令和4年度 第3回楢葉町原子力施設監視委員会 説明資料

福島第一原子力発電所に関する要確認事項への回答

2023年1月16日

東京電力ホールディングス株式会社

港湾内外の海水濃度

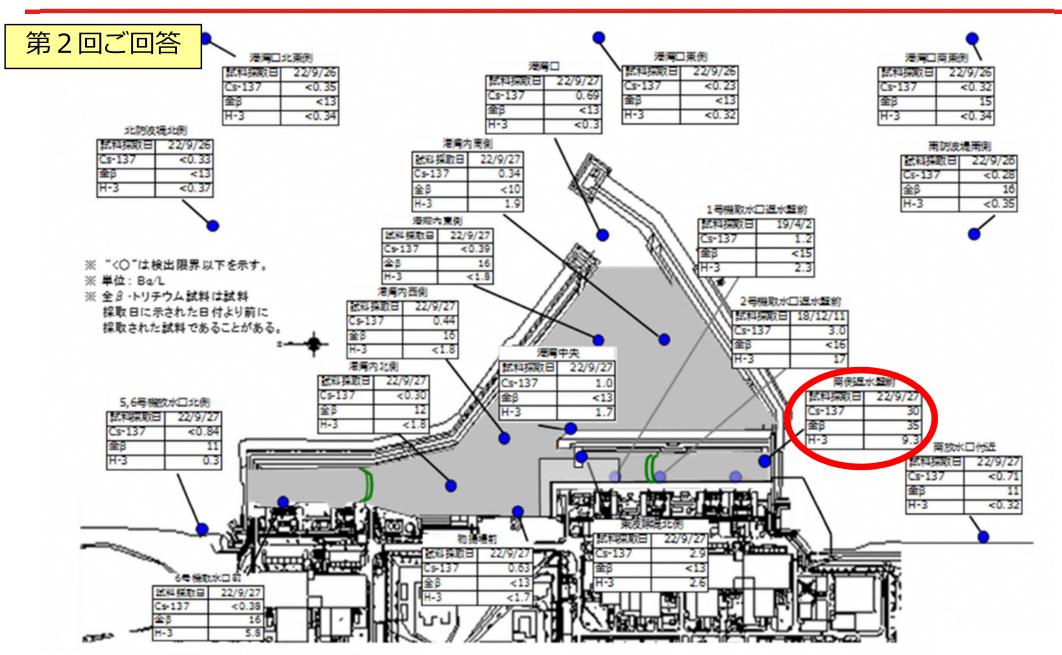
○ 資料1のP.23について、南側遮水壁前のセシウム濃度が30Bq/Lと高い。同じ港湾内の他の測定地点はそれほど高くない(1.2~3.0Bq/L)。この差は何から生じているのか。

時系列のデータや鉛直方向のデータを追加調査するなど、何が起こっているのか を説明できるようにしていただきたい。

- 南側遮水壁前のサンプリングは、K排水路の排水が流れ込んでいる場所から5m程 の地点で行っております。
- K排水路の排水には、1~4号機周辺のフォールアウト由来の放射性物質(主にセシウム-137)が含まれるため、降雨により放射性物質を含む雨水が南側遮水壁付近に流れ込むと一時的にセシウム-137の濃度が上昇します。
- また、南側遮水壁前での放射性物質の拡散については干潮の状況などにより変動することもあります。

(参考:2022年1月1日~12月31日での降雨による上昇での南側遮水壁前の最大値は57Bq/L)

- なお、開渠内のシルトフェンスにより、港湾内及び港湾外への流れ込みを抑えており、東波除堤北側において、降雨後のセシウム-137の濃度はわずかな上昇となっております。
- 〇 次頁において降雨時のデータを示します。

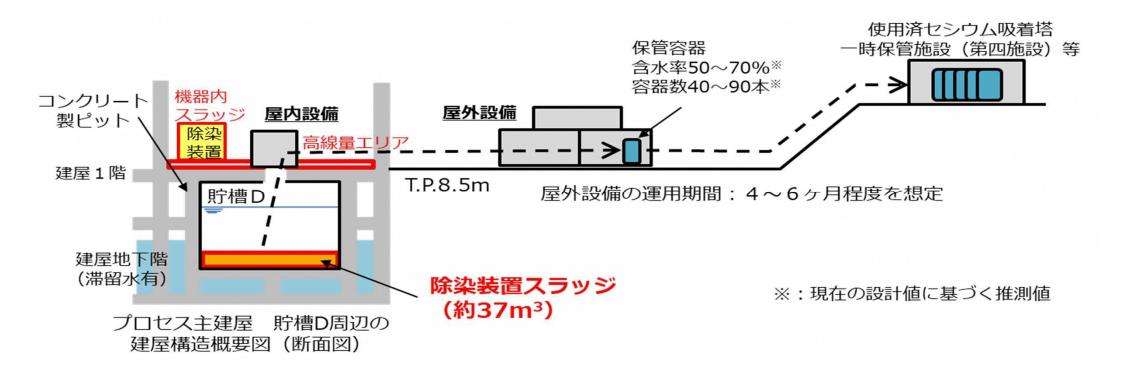
〇 廃スラッジの排出管理計画も検討が進んだら今後説明していただきたい。

- 〇 廃スラッジの抜き出し計画・工程について
 - ・プロセス主建屋内の廃スラッジについては、プロセス主建屋内、建屋外に廃スラッジ回収設備を設置し、廃スラッジを抜き出した後、保管容器に入れ、高台エリア (T.P.33.5m盤) に移送、保管する計画です。
 - ・当初の設計に対し、ダスト対策、作業員の被ばく対策をより徹底するため、廃スラッジ回収設備を、放射性物質を扱う「ダスト取扱エリア」、その周辺に「ダスト管理エリア」を設置し、通常エリアを含め3段階でダストを閉じ込める対策(3段階の閉じ込め対策)を追加します。
 - ・この対策における追加設備の設計や製作のため、工程は現在の予定を超過すると判断しました。
 - ・そのため、廃スラッジの抜き出しは、2023年度の着手を予定していますが、現在、 2025年度の着手へ見直しを検討しています。
